FTI-TLP4: Notas de preparación y cobertura del vehículo

Make	Model	Year	Install	ECU	Lights	Locks	Trunk/Hatch	I/O Changes
DL-TL2 Lexus	GX 460 PTS AT	2010-19	Type 1	1/DKP	Park / Auto Yes	No	No	Green White/Blue N/A

Descripción general: Conector de cerradura de puerta mal cableado, se requiere reparación en campo.

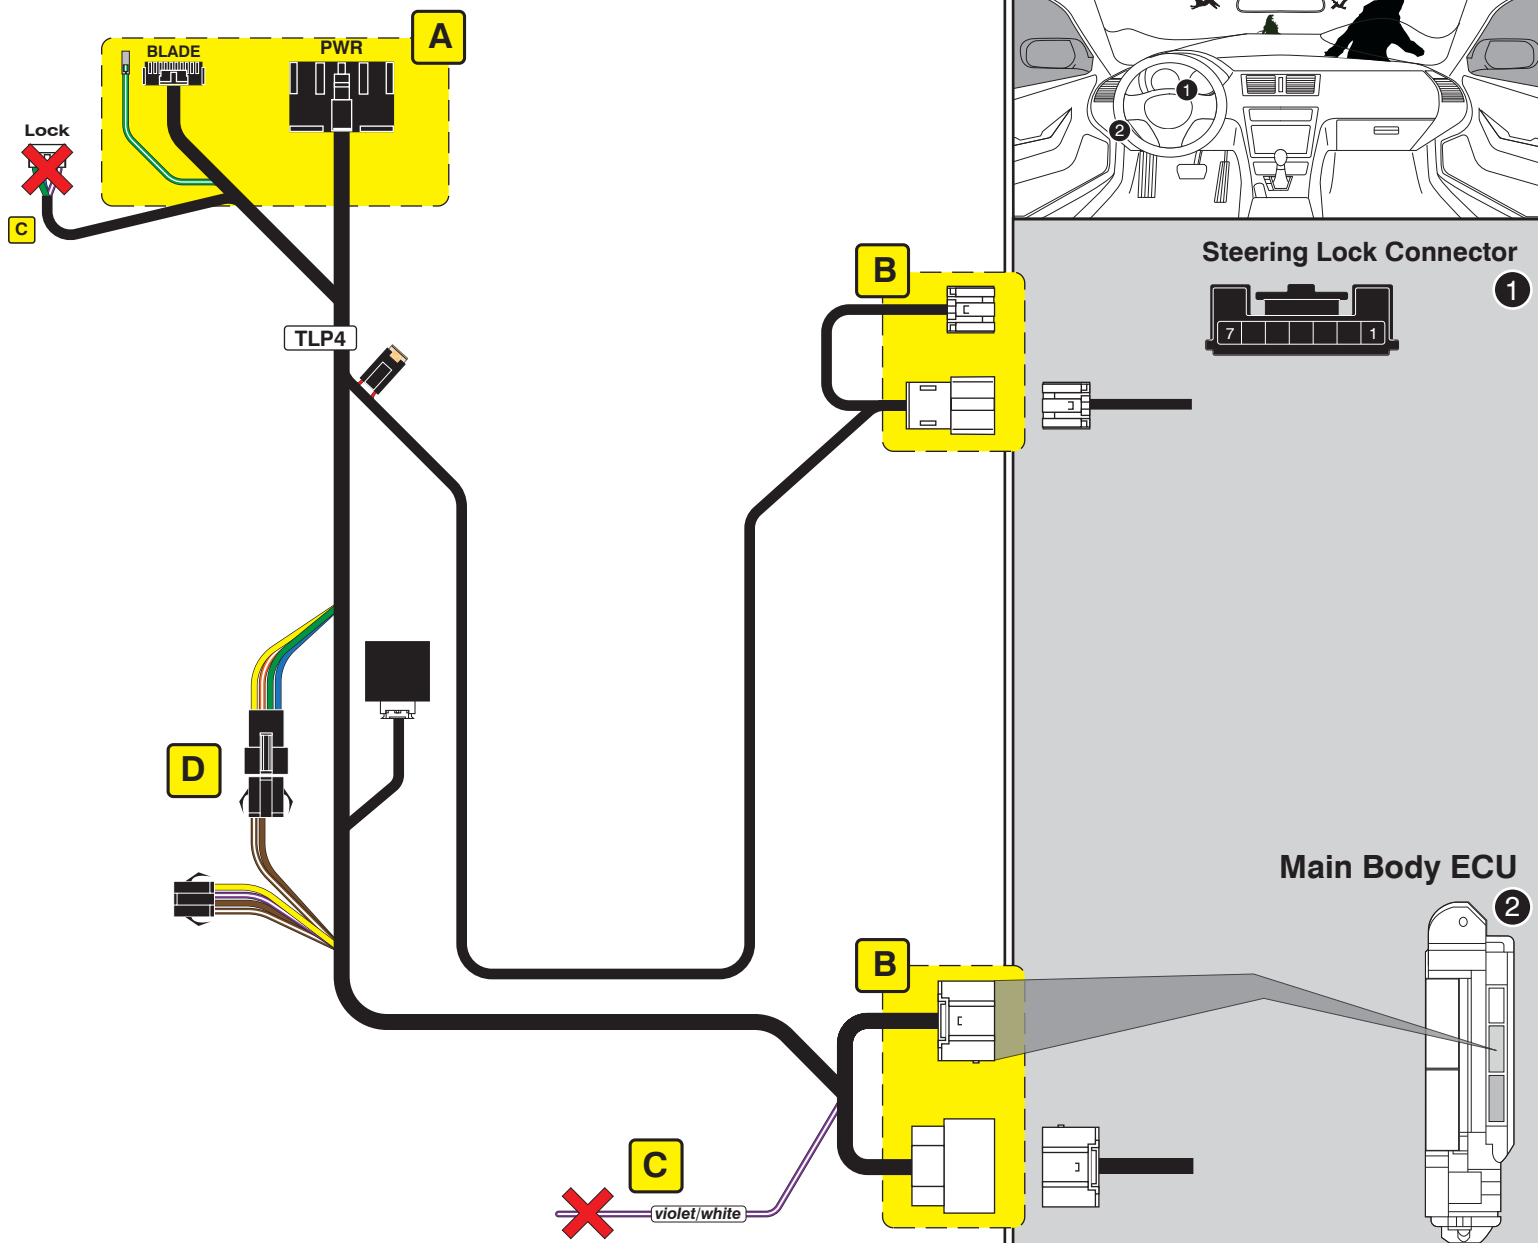
Problema: una revisión de las muestras más recientes de arneses en T FTI-TLP4 reveló un cable de salida troncal fuera de lugar en el conector de 6 pines conector de accesorios de bloqueo que requiere que el cable se reubique en la posición correcta, para garantizar un funcionamiento seguro cuando se usa. **El uso del arnés sin abordar el problema dará como resultado una falla en el control del maletero/escotilla, y es posible daño al vehículo BCM.**

Corrección: El cable morado/blanco del arnés en la última producción de arneses FTI-TLP4 se insertó en el posición normalmente utilizada para la conexión de alimentación de +12 V en el arnés de accesorios. Antes de completar la instalación, el instalador debe reubicar el cable morado/blanco del arnés en la posición correcta, 1 espacio hacia adentro en el conector de 6 pines, vea ilustraciones a continuación en la Fig. 2. Para reubicar la terminal, usando un pico fino o un cuchillo tipo Olfa, presione la lengüeta de bloqueo de la terminal y tire de la cable de la carcasa del conector. Una vez que la terminal ha sido removida de la carcasa, nuevamente usando el pico o cuchillo, levante la lengüeta de bloqueo aproximadamente 1/16" (1,5 mm) y vuelva a insertar el terminal en la posición correcta. Si en el examen inicial de el arnés el conector del accesorio de bloqueo se parece a la ilustración de la Fig. 2, no es necesario modificarlo, el cable está en la posición adecuada.
